LIGNE 18 :
AÉROPORT D'ORLY < > VERSAILLES CHANTIERS (LIGNE VERTE)

PIÈCE
J.8

Avis délibéré de l'Autorité environnementale
sur la ligne 18 (tronçon Aéroport d'Orly -
Versailles Chantiers), ligne verte du réseau
de transport public du grand Paris (78, 91,
92 et 94)

n°Ae: 2015-63

Figure 3 : Grand Paris Express (tronçon aéroport d'Orly – Versailles Chantiers)

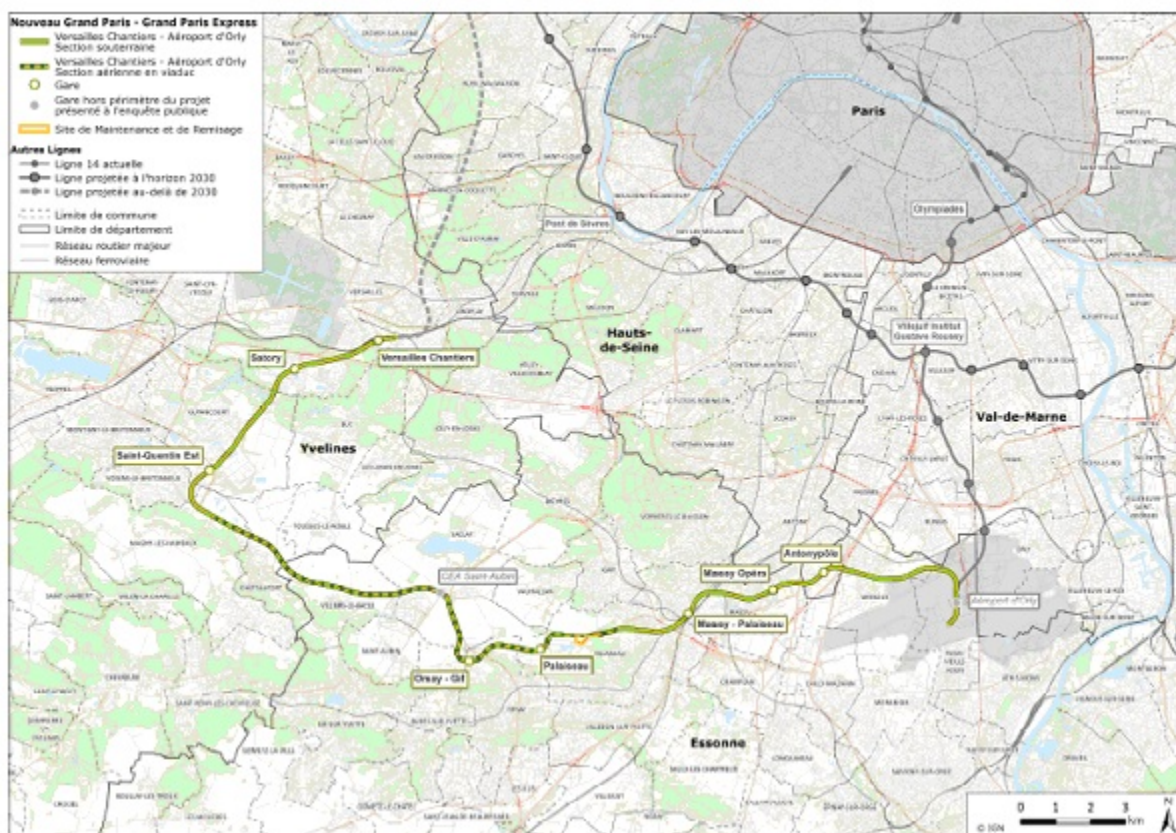
L'Ae recommande de présenter des éléments assurant que la gare CEA-Saint-Aubin pourra être réalisée, ou à défaut d'expliquer comment sa non-réalisation éventuelle modifierait les fonctionnalités et les effets de la ligne.

¹¹ La figure 3 ci-dessus présente la gare CEA comme appartenant à la première phase ; le texte du dossier fait quant à lui référence à une première phase s'arrêtant à la gare Orsay-Gif.

Figure 4 : parcours des tunneliers (source : schéma directeur d'évacuation des déblais)

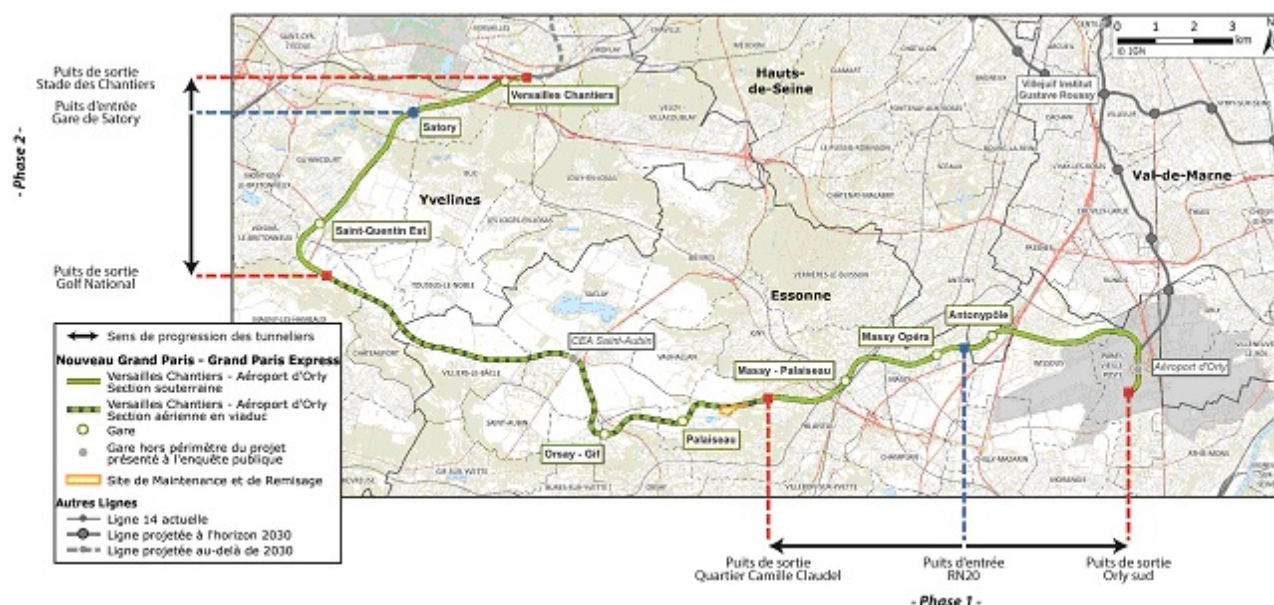
L'implantation des ouvrages d'entrée des tunneliers ne fait pas l'objet de présentation de variantes mais précise les critères qui ont prévalu aux choix effectués (parcelles publiques, accueil de déblais et proximité de voie d'eau ou de ligne ferrée). Le dernier critère présenté ne semble pourtant, au regard des sites retenus, pas avoir été exploité, les raisons indiquées étant la proximité d'axes routiers structurants. Aucun élément d'information n'est fourni, au stade de l'analyse des variantes sur d'éventuels critères environnementaux ou sanitaires. Or, l'implantation est d'autant plus importante que, dans le cas d'un métro souterrain, comme c'est le cas partiellement de la ligne 18, les principales nuisances en phase chantier perceptibles par les riverains sont celles liées à l'implantation des points d'entrée et de sortie des tunneliers, ces sites servant également à l'évacuation des déblais issus du creusement et à l'approvisionnement en matériaux permettant de construire le tunnel.

L'Ae recommande de présenter plus précisément les implantations des ouvrages d'entrée et de sortie des tunneliers ainsi que leur justification au regard de variantes éventuelles.

Figure 6 : Cumul des émissions de GES (en téq) liées à la réalisation de la ligne 18 (source : étude d'impact)

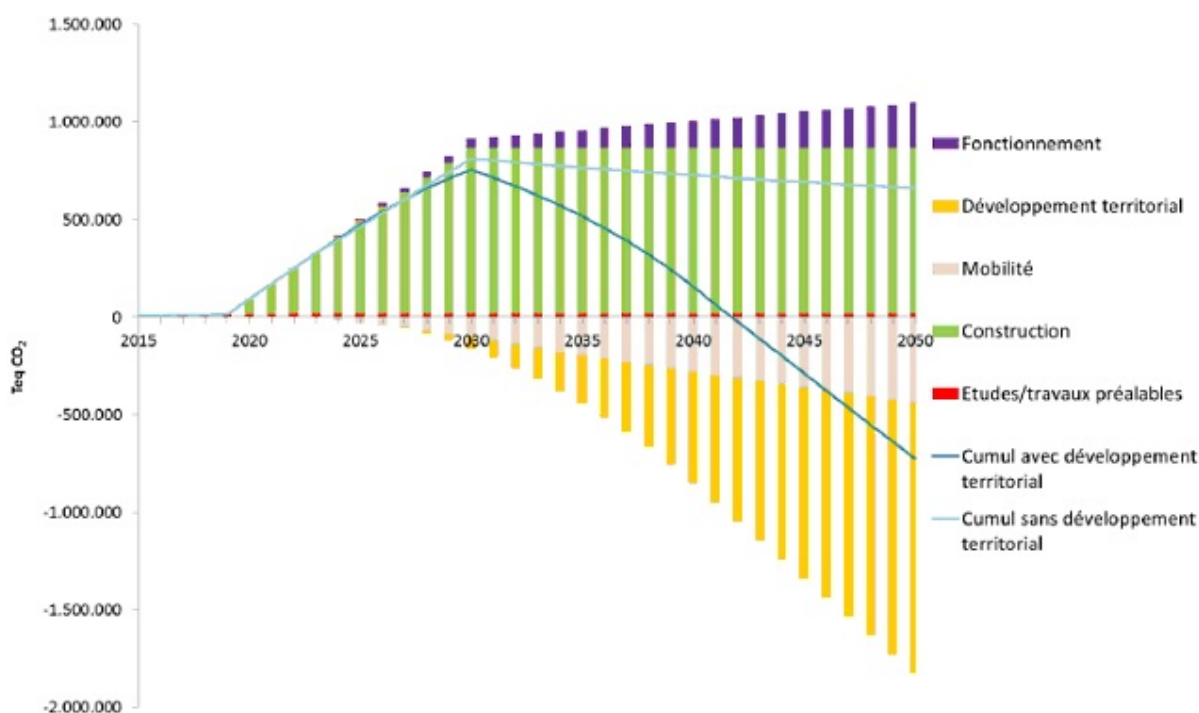
La seule prise en compte des émissions évitées grâce au report modal induit par le projet ne permet pas de compenser (courbe bleue claire ci-dessous), sauf peut-être à un horizon extrêmement lointain, les émissions associées à la construction. La majeure partie des émissions présentées comme évitées d'ici 2050 est en fait liée à un autre poste, le « développement territorial », qui permettrait d'économiser l'émission de plus d'un million de tonnes équivalent CO₂ d'ici 2050, en cumul, par rapport à un scénario de référence sans projet.
